改善箇所説明図

基準不適合発生箇所

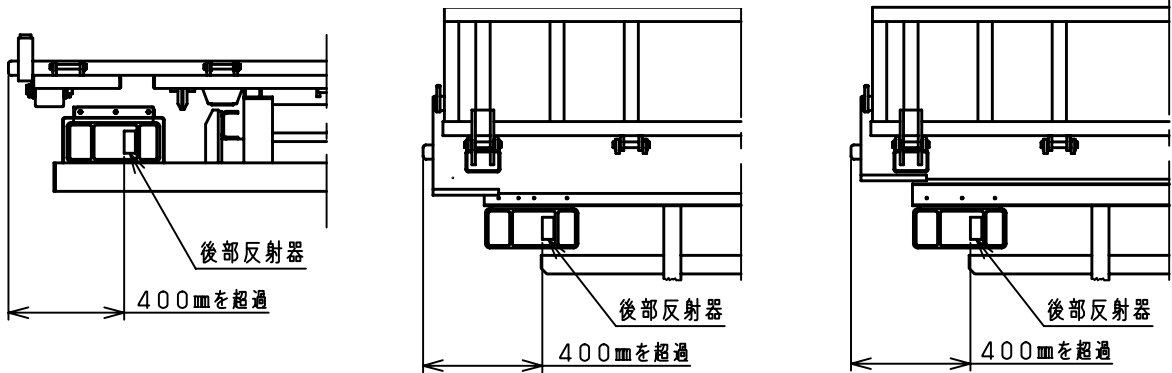
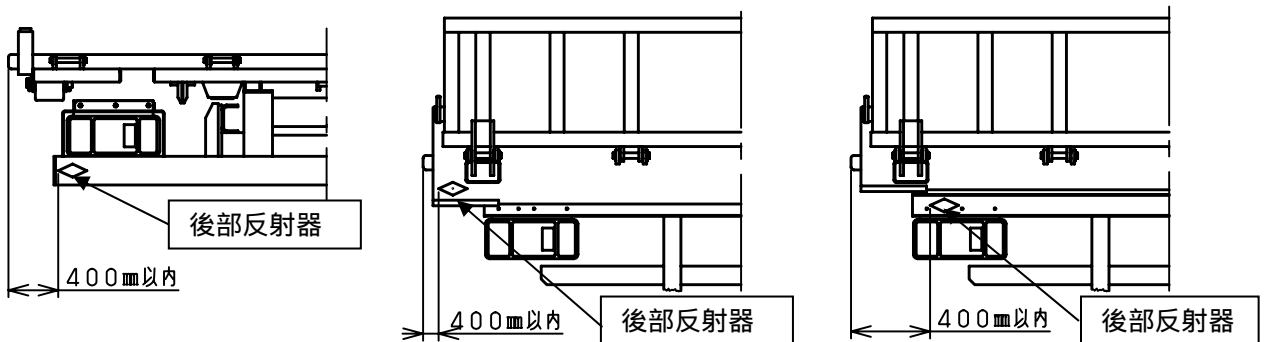
車両運搬車において、後部反射器の取付け位置が不適切なため、車両最外側からの寸法が保安基準に適合していない。

改善前(架装車、架装物により形状、取付け位置が異なる)

改善後

改善の内容 全車両、保安基準に適合する位置に後部反射器を追加する。

注： は、追加する部品を示す。
